協力工場 不良品連絡書

仕様番号 70 5857 999 125 XXX S (プラグ48Pカナグ) 名 5857-48 PARTS PLUG ANCHOR PLATE (H=0.7) 品 金型番号 P6404 17.03.18.1.C.0073-0087 ロットNo 17.03.19.1.C.0088-0105 連絡受理日 2017/05/19

切り曲げ部変形

発生原因

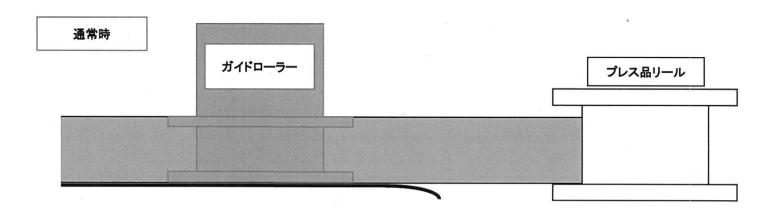
ガイドローラーで製品の通り道を矯正しているが、 製品がガイドローラーから脱落し、切り曲げ部がガ イドローラーに強く当たり変形した。製品切替時にプ レス品を設置する台の高さ調整を間違え、製品が浮 き上がりやすい状態で加工を行っていた。(別紙参 考図参照)

ガイドローラーの上部にガイドを取り付け、製品がガ イドローラーから脱落する事を防止致します。(別紙 参考図参昭)

ガイド上部のツバが広い物を設置、 製品が脱落(上側へ移動)出来なくした。
